Parecer nº 213/SEMAP/SUPRAM CENTRAL-DRRA/2021

Parecer Único de Licenciamento Simplificado nº 2879/2021

<b>Processo SLA:</b> 2879/2021	<b>SITUAÇÃO:</b> Sugestão pelo indeferimento		
<b>EMPREendedor:</b> Posto Matos & Marques - Rede Santana		<b>CNPJ:</b>	23.748.593/0001-74
<b>EMPREENDIMENTO:</b> Posto Matos & Marques - Rede Santana		<b>CNPJ:</b>	23.748.593/0001-74
<b>MUNICÍPIO:</b> Curvelo/MG		<b>ZONA:</b>	Rural

### Parecer Técnico de Licença Ambiental Simplificada (RAS)

Imagen 01: Área do empreendimento.

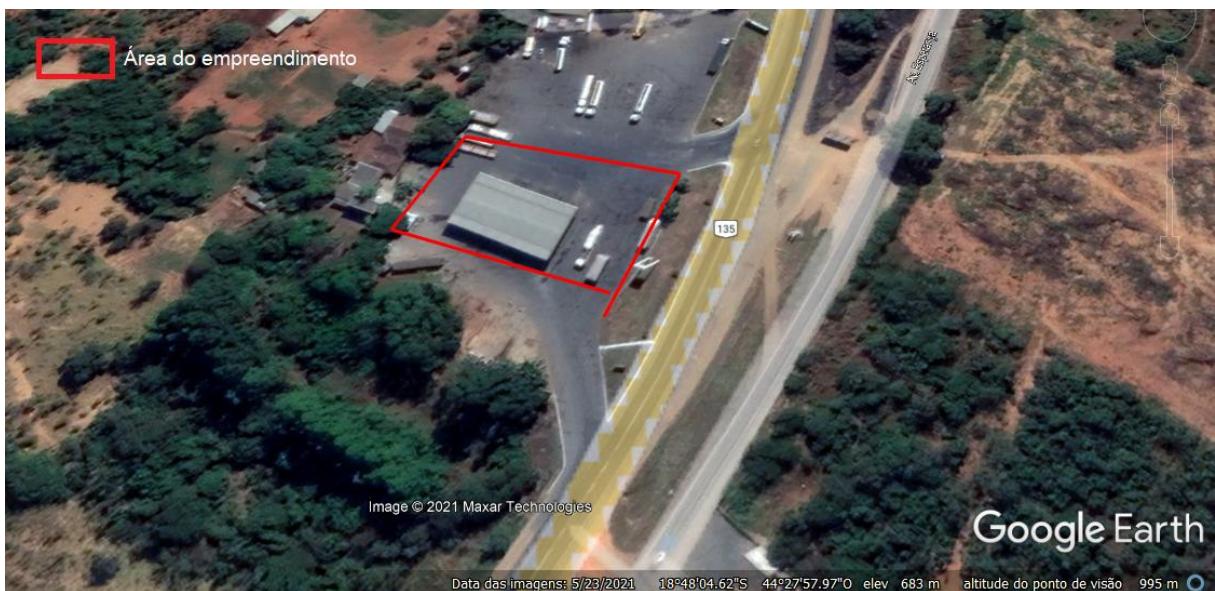
O empreendimento está instalado na zona rural de Curvelo/MG, em terreno com área total de 2.516,68 hectares, sendo 2.516,86 m<sup>2</sup> de área construída e 582,58 m<sup>2</sup> de área útil. O empreendimento opera durante 07 dias por semana e conta com 16 funcionários, divididos em 03 turnos de trabalho. A seguir tem-se a área do empreendimento informada no SLA.
